Věc: Rekonstrukce traťového úseku Příbyslav - Pohled

Vysvětlení/ změna/ doplnění zadávací dokumentace č. 5
ve smyslu § 98 a § 99 zákona č. 134/2016 Sb., o zadávání veřejných zakázek, ve znění
pozdějších předpisů (dále jen „ZZVZ“)

SO 12-20-03 Železniční most v ev. km 105,469 – (v PD ale není dohledatelná)

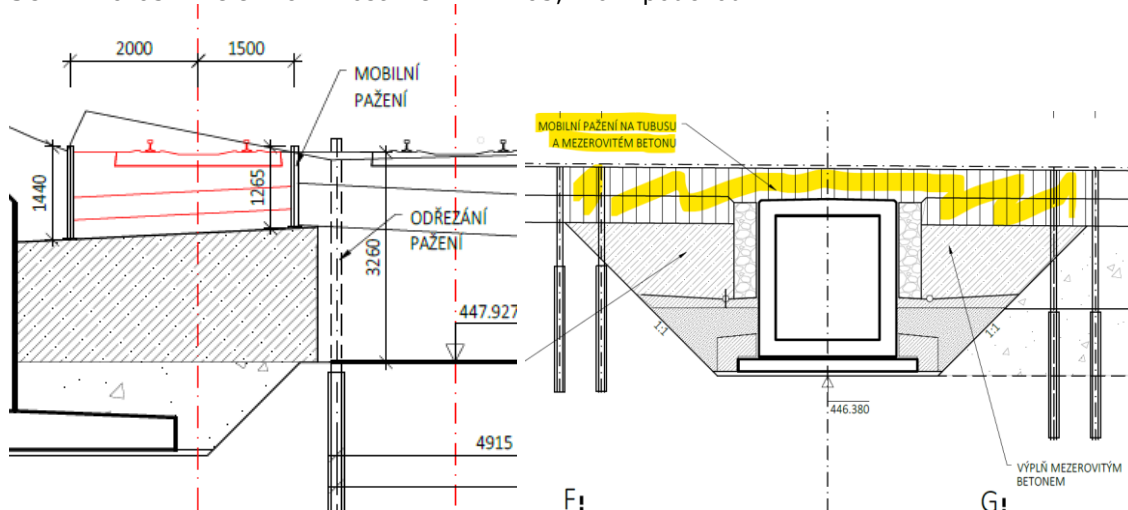
V případě táhel ve dvou řadách je minimálně v rámci první etapy nutné spodní úroveň táhel vrtat. S nedefinovanou výškou mobilního pažení upozorňujeme také na její nevypovídající hodnotu v případě změny pažené výšky na stavbě.

- o posouzení našeho návrhu na rozklad položky R23219 MOBILNÍ PAŽENÍ**
- o vyjádření k nesouladu výkazu výměr a PD u SO 12-20-03 a SO 12-20-04**
- o vyjádření k chybějícím položkám pažení ve výkazu výměr u SO 12-20-08 a SO 12-20-11**

SO 12-20-03: V objektu není vykázáno mobilní pažení. Pažení je vykázáno po jednotlivých položkách. Projektová dokumentace byla opravena a zadavatel přikládá opravenou verzi dokumentace.
